**形状変更および
適合アクセサリ変更のお知らせ**

製品名	形式名
断路端子台	TDH-14

制御機器の品質保証をすすめる
 **不二電機工業株式会社**

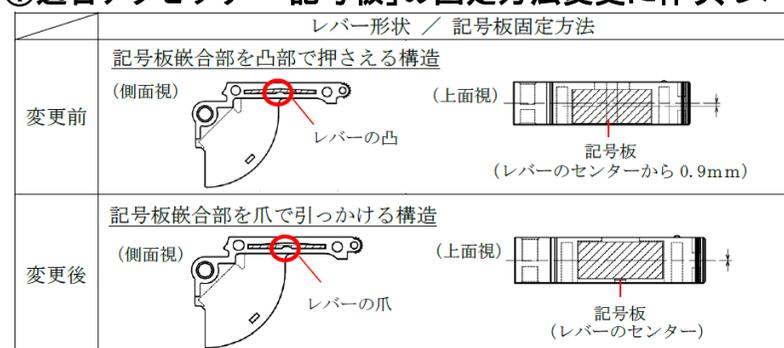
①適合アクセサリ「記号板」の固定方法変更に伴う、レバーの形状変更

※製品の外形寸法及び仕様(定格・性能)に変更はございません。

②適合アクセサリ「記号板」の変更

サイズ
【変更前】TDH-14マーク	材質:PET樹脂 厚み:1.0mm(22.5×9.9)
【変更後】TDH-14Tマーク	材質:ABS樹脂 厚み:0.9mm(22.8×9.9)

記号板の脱着改善のため。
